改善箇所説明図

S1000RR

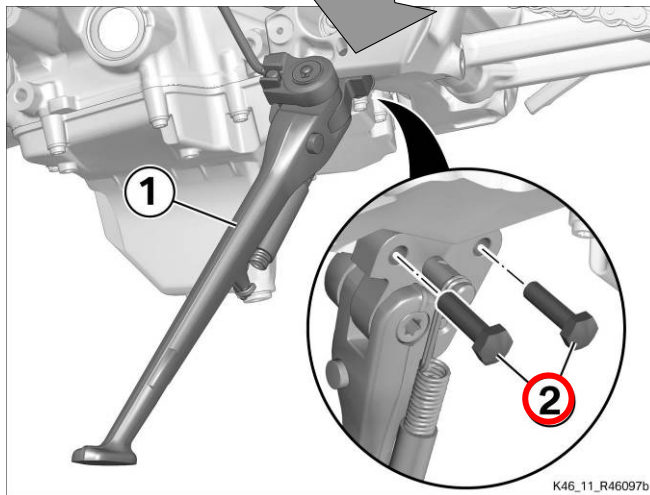
基準不適合発生箇所

サイドスタンド取り付け部において、フレーム側、ブラケット側のねじ山及び接触部分の洗浄が不適切なため、除去されなかった油分の影響により取り付けボルトが緩むことがある。そのため、そのままの状態で使用を続けると、サイドスタンド使用時に車両が倒れるおそれがある。

改善の内容

全車両、フレーム側、ブラケット側のねじ山及び接触部分を洗浄し、新品の取り付けボルトに交換する。なお、ねじ山が損傷している場合には、ねじ山を修復する。

取り付けボルト上に白ペイントマークを付ける(図示とおり)
